岡田装飾金物株式会社

## 「SGランナー」仕様変更のご案内

対象製品 : SGランナー (27T26)

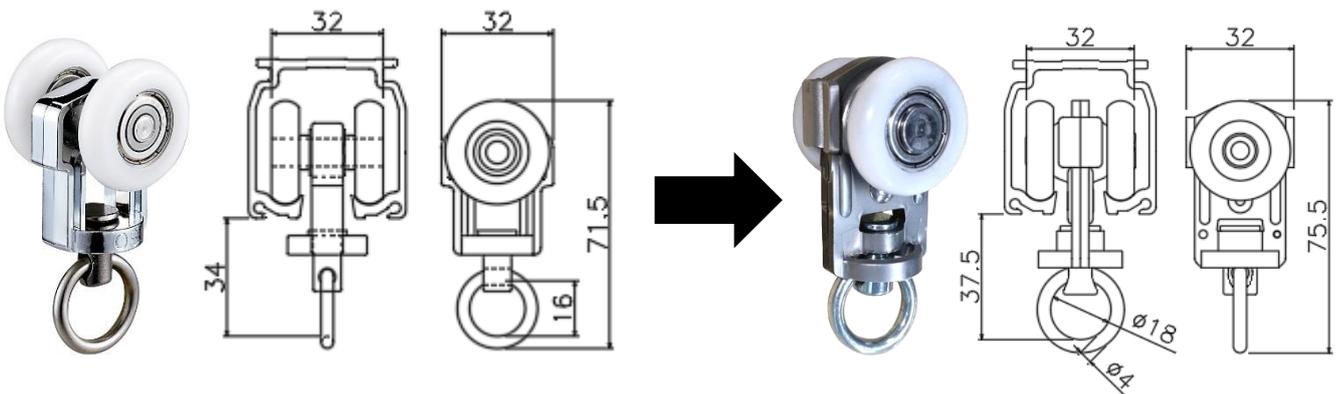
仕様変更内容 : 形状変更

変更前	変更後
品番	27T26	27T26N
品名	SGランナー	SGランナー-N
カン寸法	内径φ16	内径φ18
カン下寸法	34mm	37.5mm

対象製品 : SG ワンタッチランナー (27T21D)

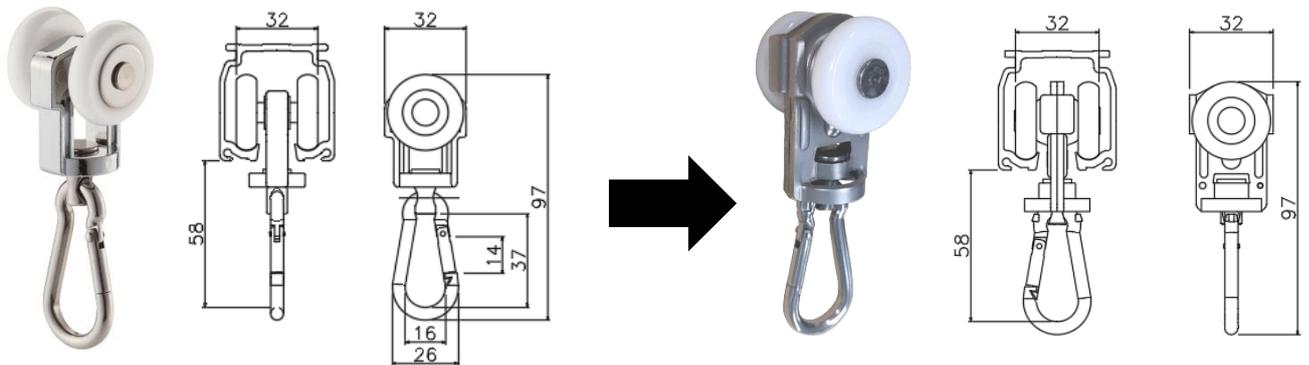
仕様変更内容 : 形状変更

変更前	変更後
品番	27T21D	27T21DN
品名	SGワンタッチランナー-D	SGワンタッチランナー-DN
フック	ツブシ無し	ツブシ有り
カン下寸法	58mm	58mm (変更なし)

対象製品 : SG ベアリング入ワンタッチランナー (27T29D)

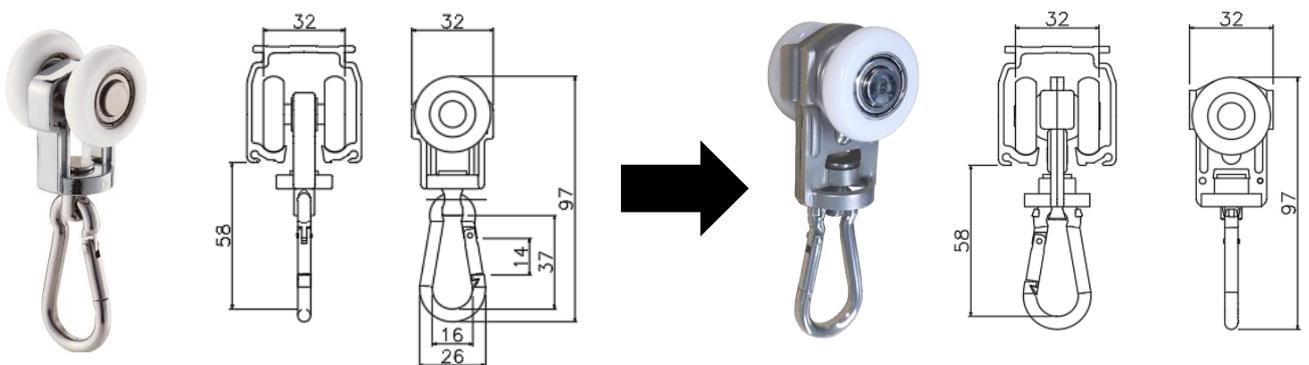
仕様変更内容 : 形状変更

変更前	変更後
品番	27T29D	27T29DN
品名	SGベアリング入ワンタッチランナー-D	SGベアリング入ワンタッチランナー-DN
フック	ツブシ無し	ツブシ有り
カン下寸法	58mm	58mm (変更なし)
